**RECUEIL DES AVIS ISSUS DE LA CONSULTATION  
AUPRÈS DES MINISTÈRES ET ORGANISMES**

**Objet : Projet de reconstruction ou réfection du quai Pinon  
(Dossier 3211-02-282)**

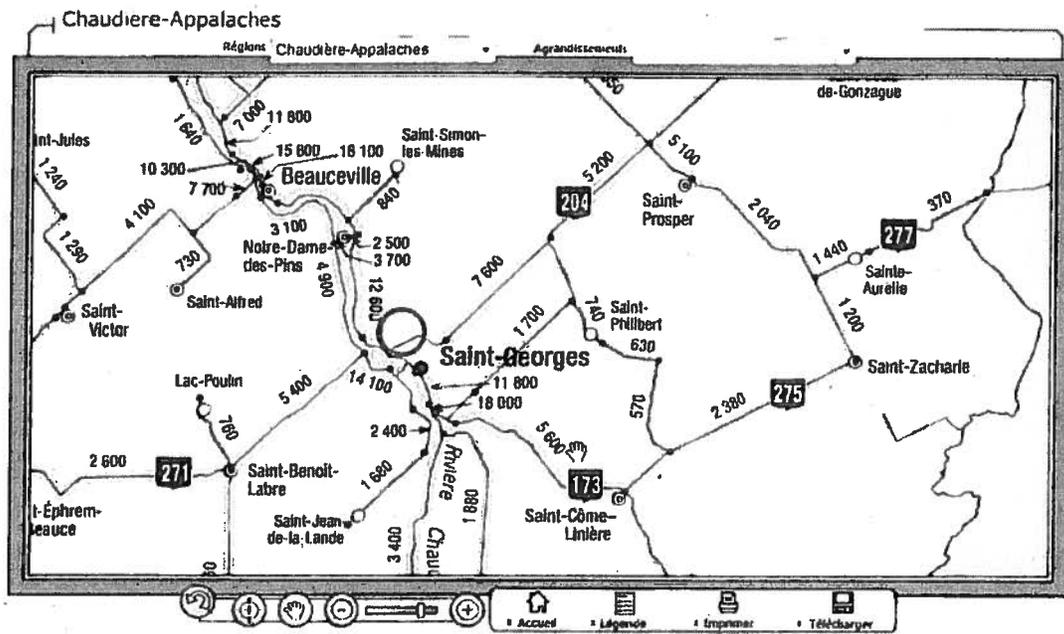
*De plus, les données sur la carte utilisée se situent beaucoup plus au sud de l'intersection de la route 173 et de la route 271. Voir carte.*
